工程指示 / 要求簡箋 ENGINEER INSTRUCTIONS(E.I.)

工程指示編號:	EI- 6255F	修改版本:	F
	HK- 1541		
工程編號:	J 856	工程名稱:	TSWTL23 天榮
收件人:	生統/謝永林	發件人:	Thomas Wong
工程項目:	T1後裝窗加工圖 (修訂F 依據看廠鎖扣,扣碼,窗佔螺絲改用M5平頭螺絲)	日期:	10/07/2023

內容: T1後裝窗加工圖 (修訂F 依據看廠鎖扣,扣碼,窗佔螺絲改用M5平頭螺絲)(取消EI6255E) 詳見附件
完成上列要求日期: 17/07/2023

名稱	50生底橫加工圖	制圖	黃瓊玉	2023.05.22	修改	A	B
材料	X86013	復核	謝永林	2023.05.23	日期	23.06.06	23.07.06
顏色	中灰色 (UCT542919XL-3)	批准			圖號	X86013-S3R

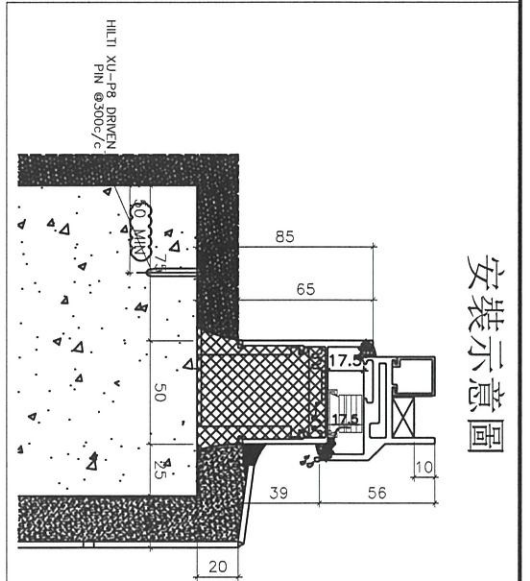
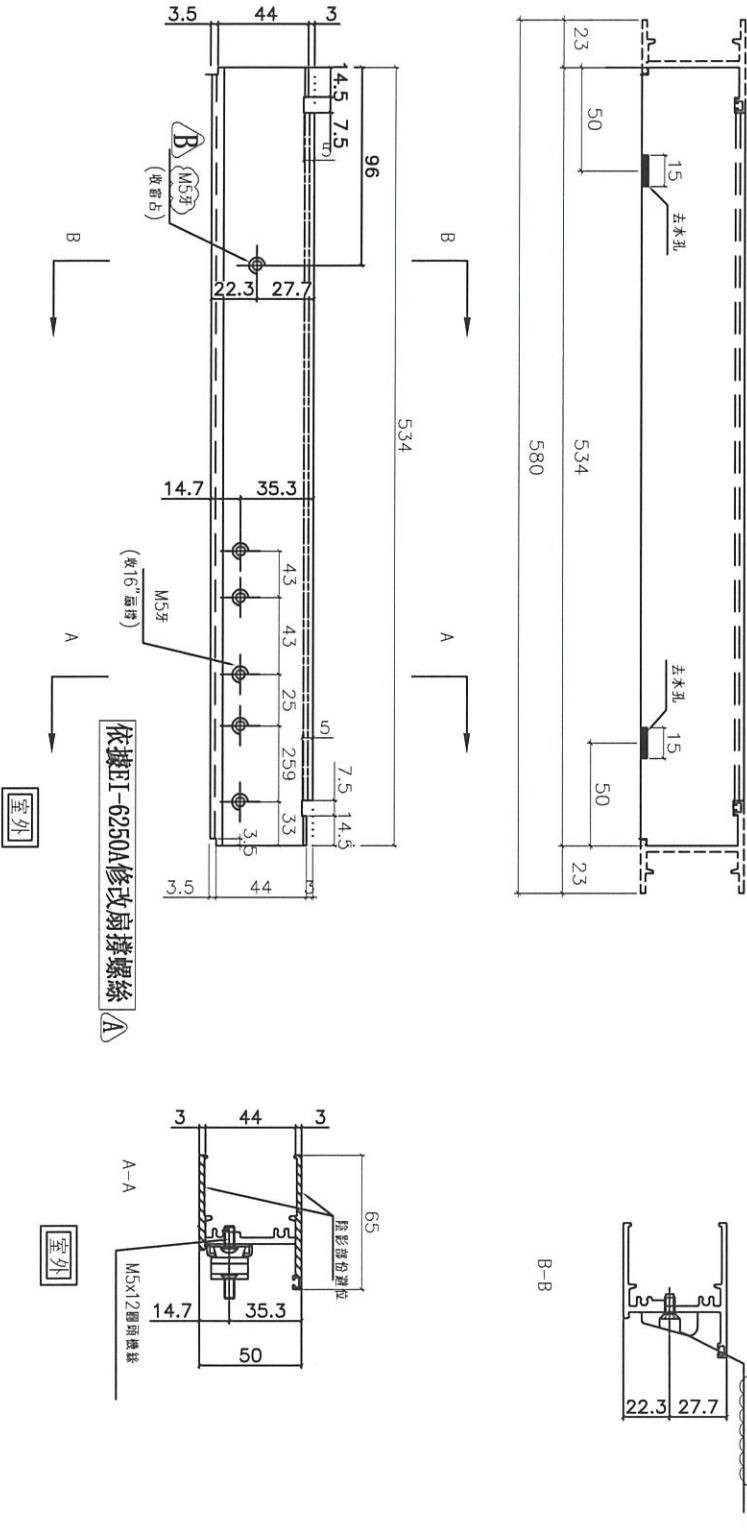
依據客戶看廠窗佔改用
M5平頭螺絲

名稱	50生窗玉企料加工圖	制圖	黃瓊玉	2023.05.22	修改	A		
材料	X86011	復核	謝永林	2023.05.23	日期	23.07.06		
顏色	中灰色(UCT542919XL-3)	批准			圖號	X86011-SHL13-1

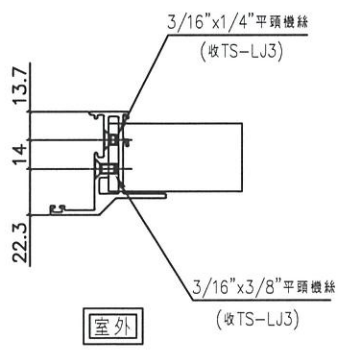
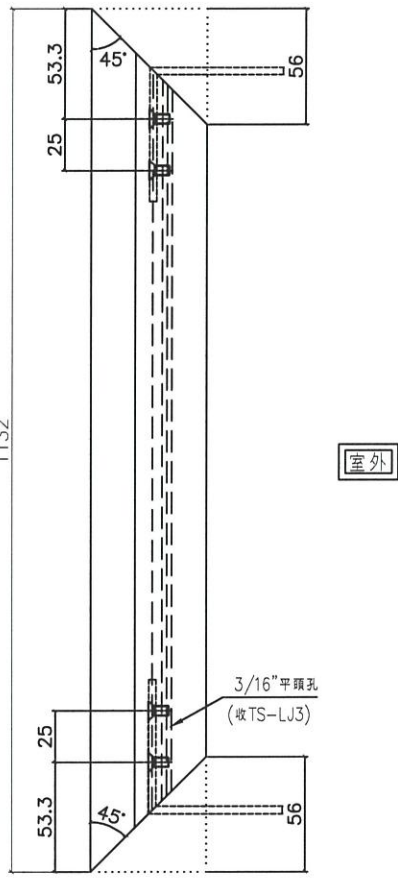
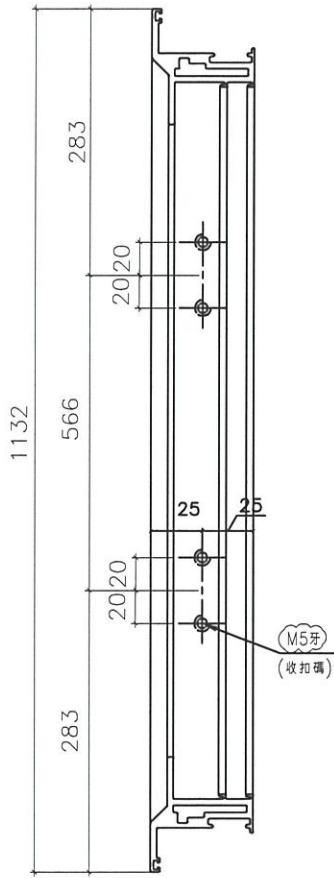
依據客戶看廠扣碼改用
M5平頭螺絲 A

名稱	50生窗玉企料加工圖	制圖	黃瓊玉	2023.05.22	修改	A	
材料	X86011	復核	謝永林	2023.05.23	日期	23.07.06	
顏色	中灰色(UCT542919XL-3)	批准			圖號	X86011-SHR13-2

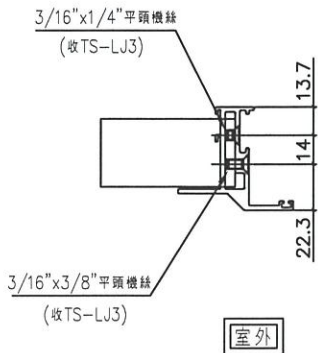
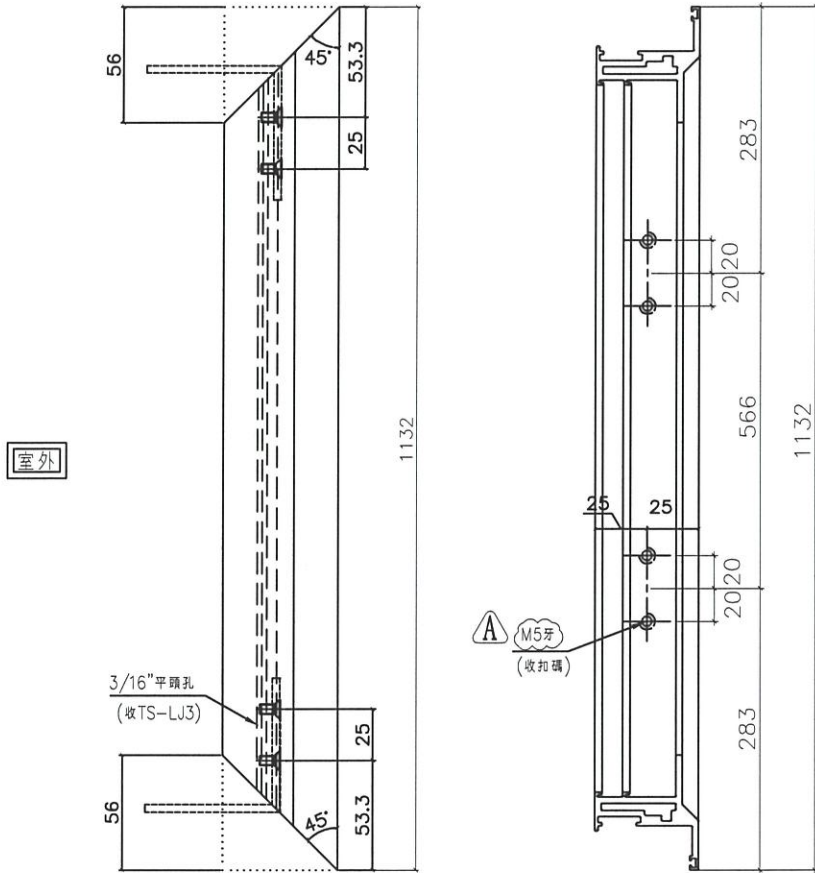
依據客戶看廠扣碼改用
M5平頭螺絲 A

名稱	50生窗玉橫料加工圖	制圖	黃瓊玉	2023.05.22	修改	A	B	C
材料	X86011	復核	謝永林	2023.05.23	日期	23.06.06	23.06.13	23.07.06
顏色	中灰色(UCT542919XL-3)	批准			圖號	X86011-SHL13-T2

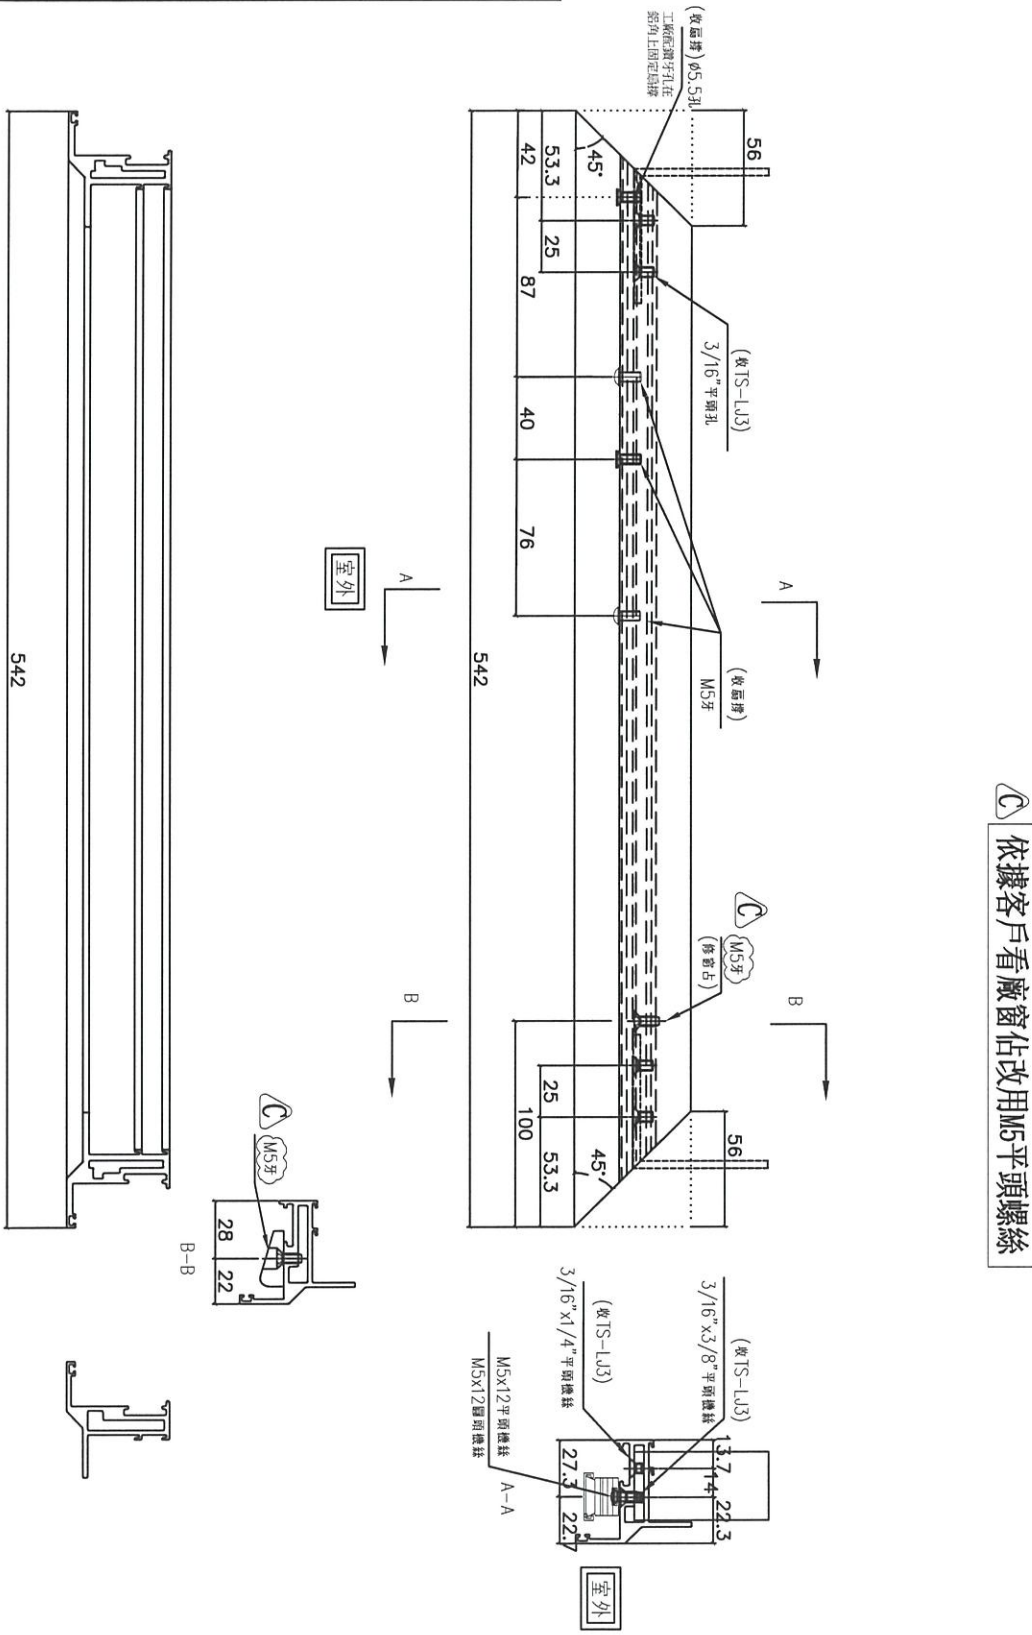
- A 依據EI-6250A修改扇撐螺絲
- B 依據EI6350取消生窗去水孔
- C 依據客戶看廠窗佔改用M5平頭螺絲

名稱	50生窗玉橫料加工圖	制圖	黃瓊玉	2023.05.22	修改	A	B	C
材料	X86011	復核	謝永林	2023.05.23	日期	23.06.06	23.06.13	23.07.06
顏色	中灰色(UCT542919XL-3)	批准			圖號	X86011-SHR13-T2

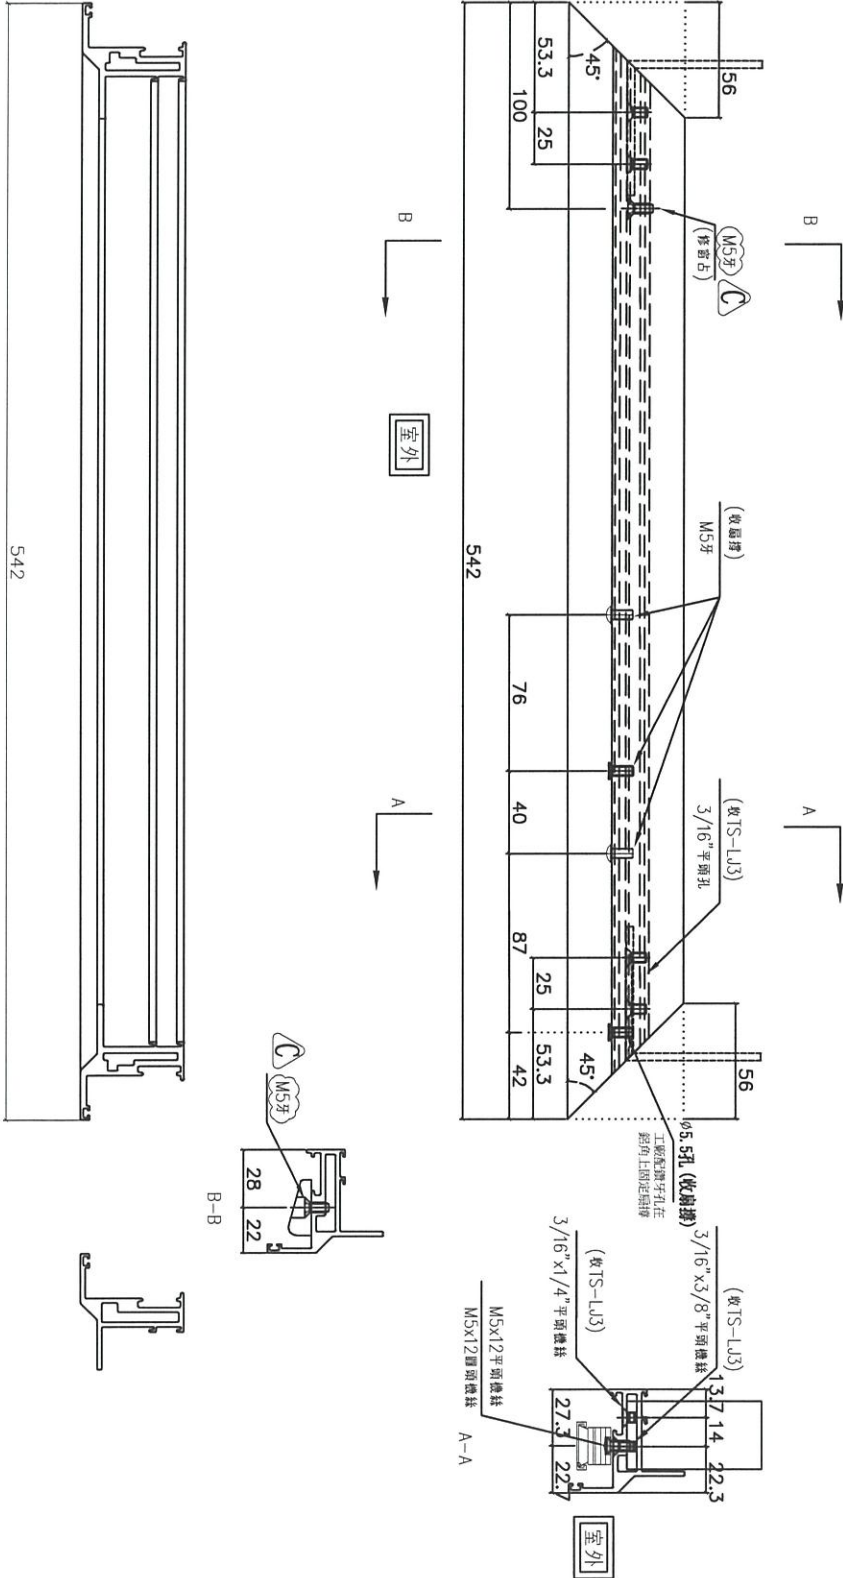
A 依據EI-6250A修改扇撐螺絲

B 依據FI6350取消生窗去水孔

C 依據客戶看廠窗估改用M5平頭螺絲

名稱	50生頂橫加工圖	制圖	黃瓊玉	2023.05.22	修改	A	B
材料	X86012	復核	謝永林	2023.05.23	日期	23.06.16	23.07.06
顏色	中灰色 (UCT542919XL-3)	批准			圖號	X86012-T13L

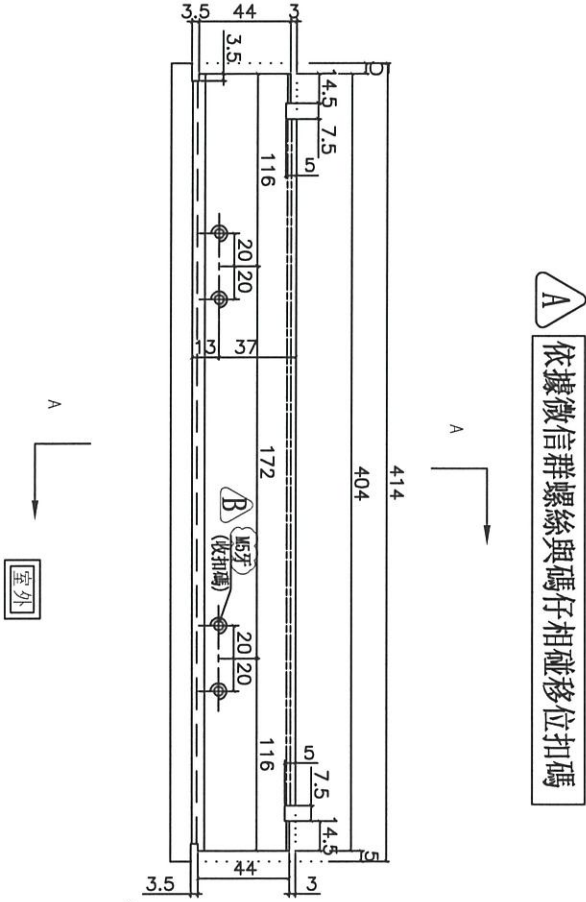
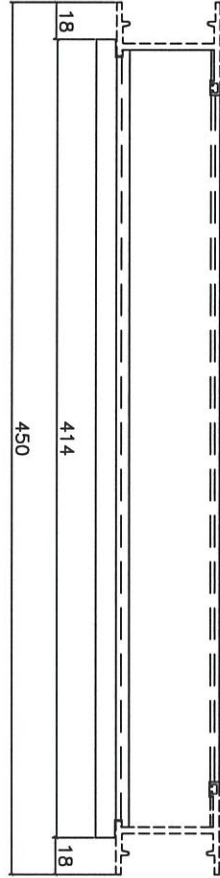
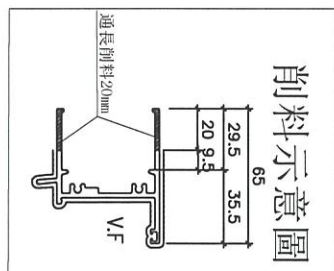
A 依據微信群螺絲與碼仔相碰移位扣碼

依據客戶看廠扣碼改用
M5平頭螺絲 **B**

名稱	50生窗玉企料加工圖	制圖	黃瓊玉	2023.05.22	修改	A	B
材料	X86011	復核	謝永林	2023.05.23	日期	23.06.06	23.07.06
顏色	中灰色(UCT542919XL-3)	批准			圖號	X86011-THL11-2

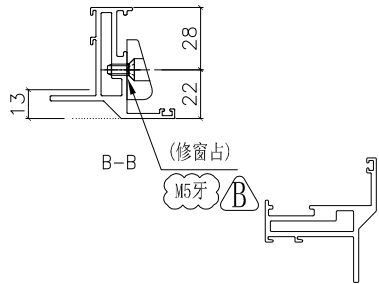
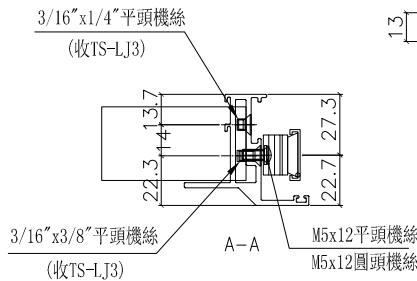
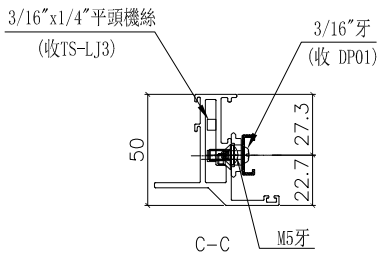
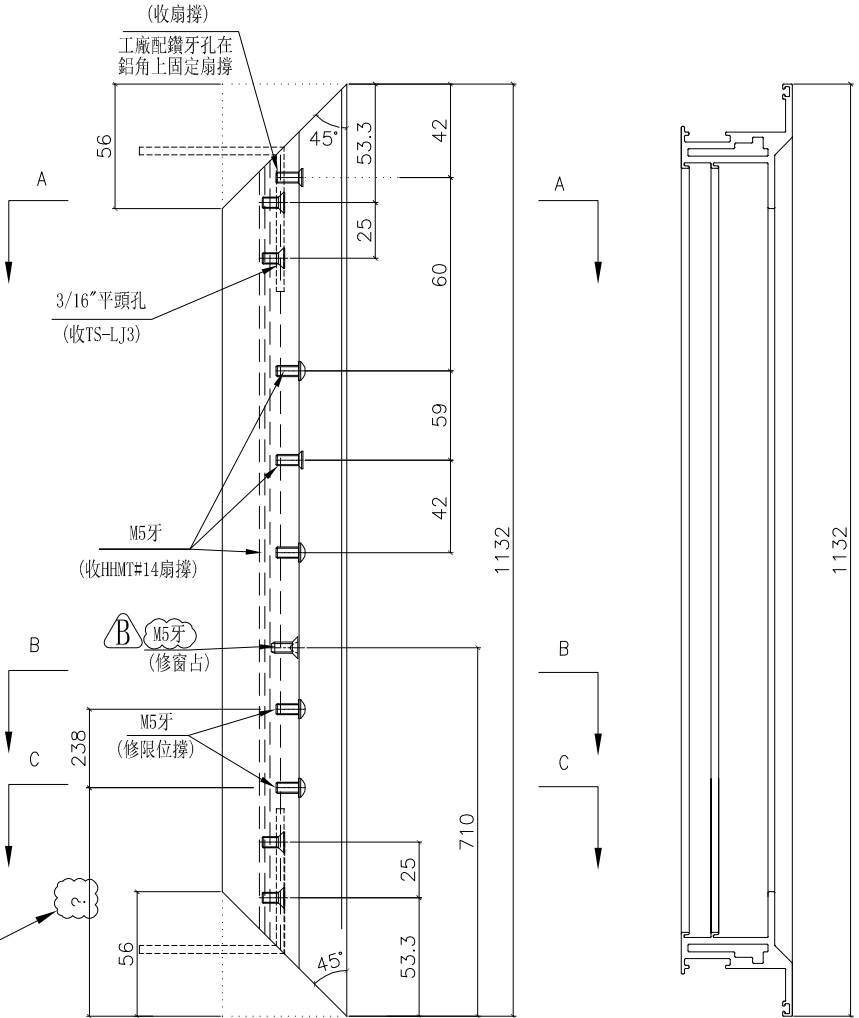
依據EI-6250A修改扇撐螺絲 ⚠

(待定?限開100)
請生產部配鑽完提供尺寸

⚠ 依據客戶看廠窗佔改
用M5平頭螺絲

名稱	50生窗玉橫料加工圖	制圖	黃瓊玉	2023.05.22	修改	A	B
材料	X86011	復核	謝永林	2023.05.23	日期	23.06.16	23.07.06
顏色	中灰色(UCT542919XL-3)	批准			圖號	X86011-THL13-T1

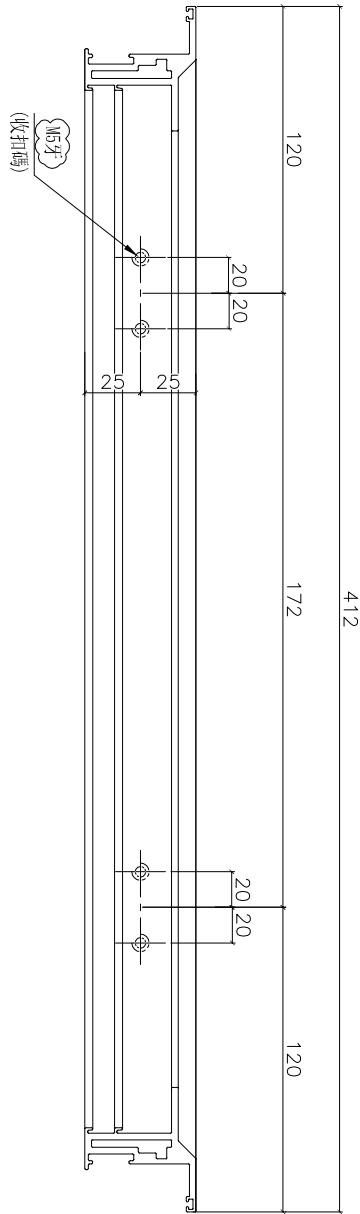
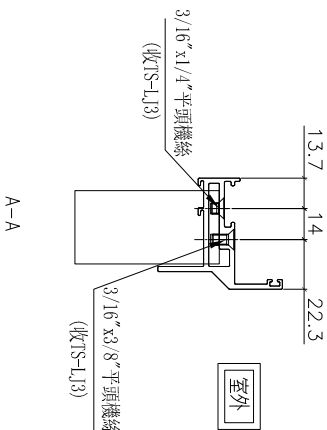
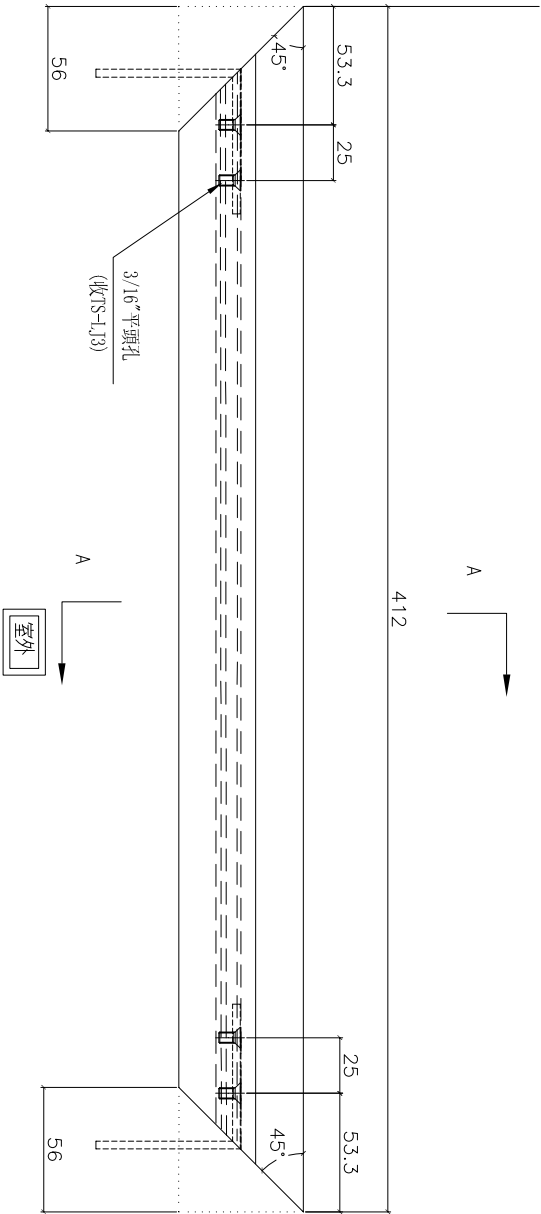
A 依據微信群螺絲與碼仔相碰移位扣碼

依據客戶看廠扣碼改用
M5平頭螺絲 **B**
